国立研究開発法人日本原子力研究開発機構原子力科学研究所
JRR-4原子炉施設に係る廃止措置計画の変更認可申請書の
一部補正について

国立研究開発法人日本原子力研究開発機構
原子力科学研究所 JRR-4 原子炉施設に係る
廃止措置計画の変更
新旧対照表

J R R - 4 原子炉施設に係る廃止措置計画の変更

図 4 - 4 原子力科学研究所の敷地図

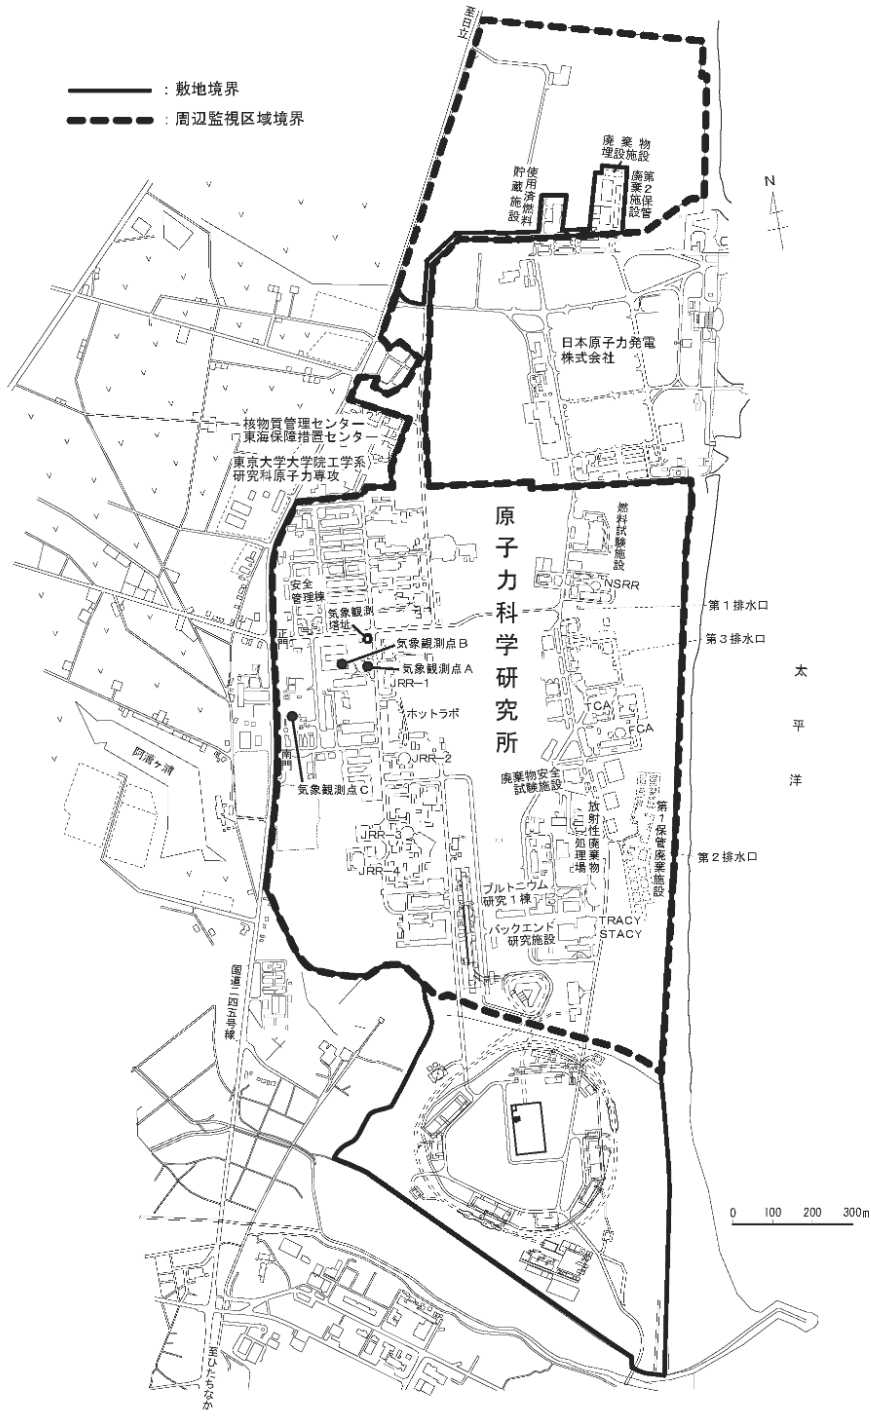
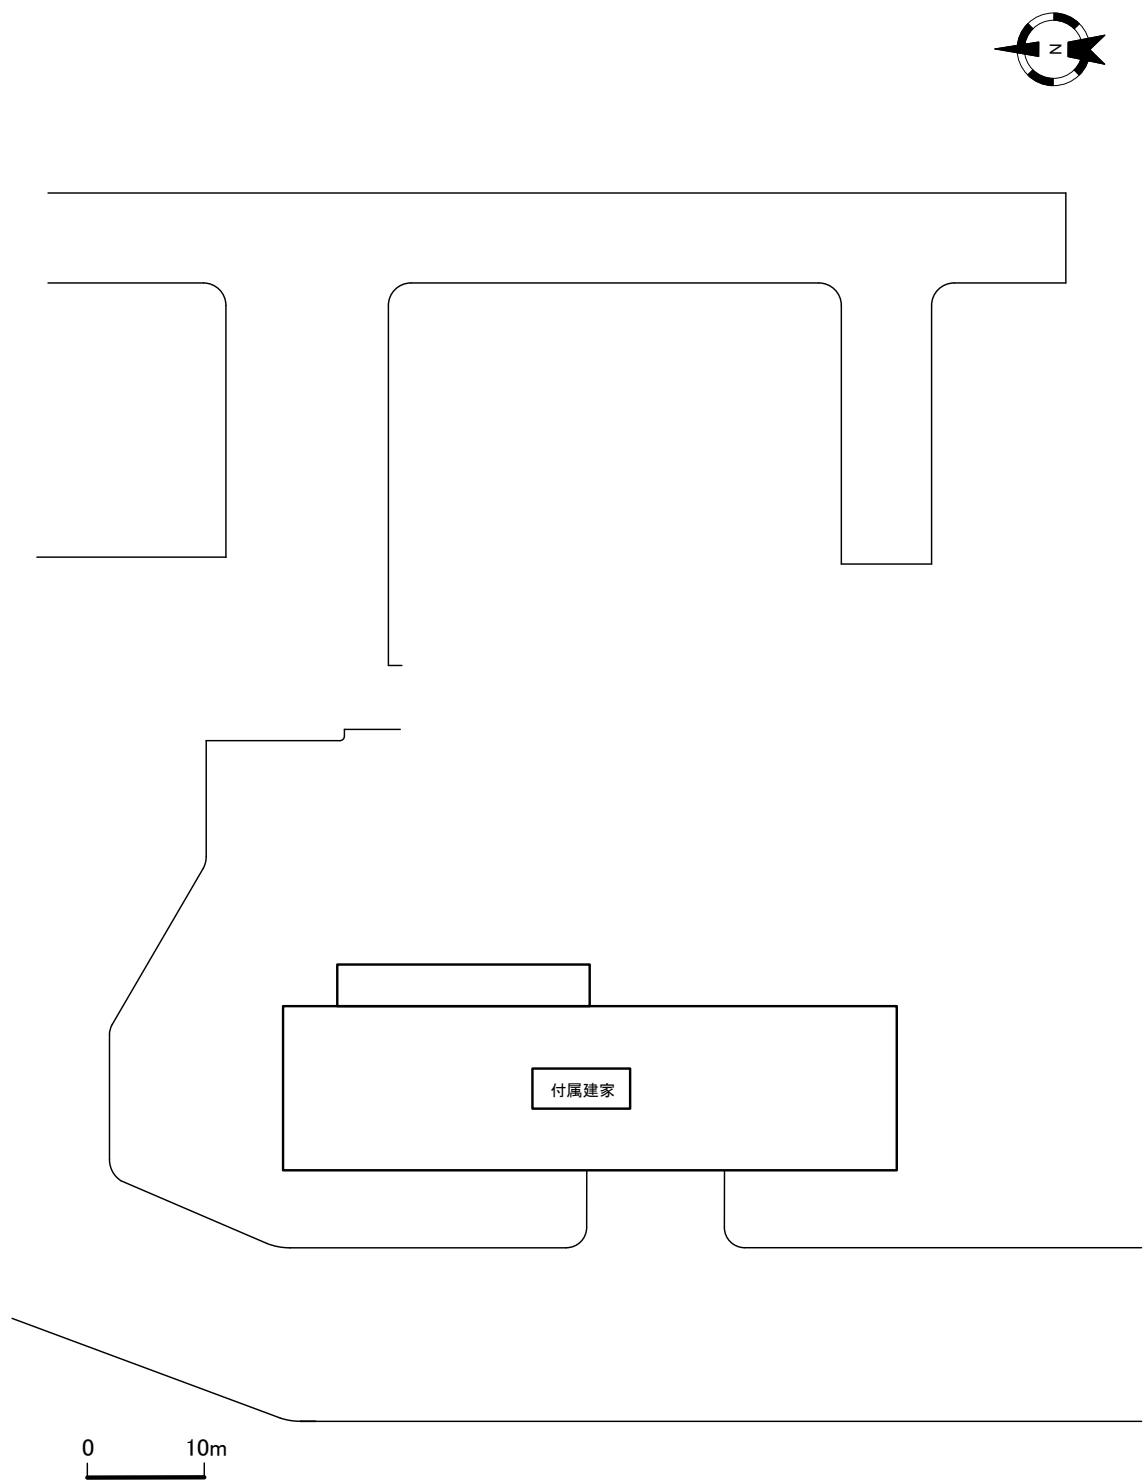
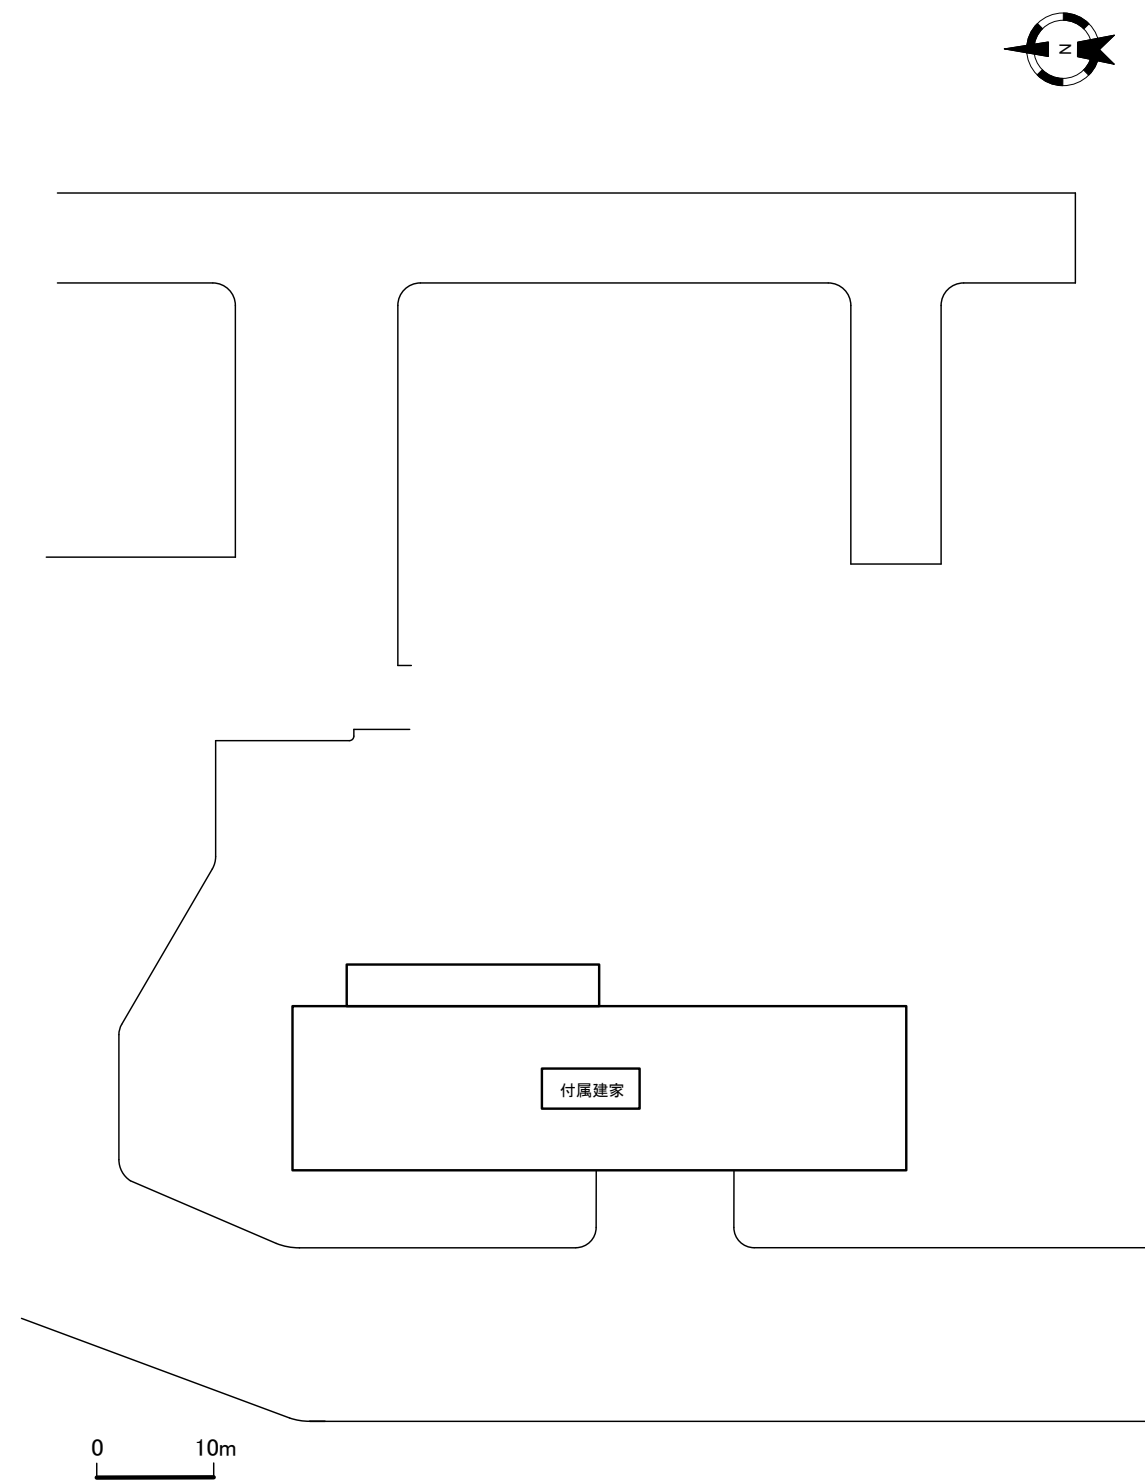
法令改正に伴う追加
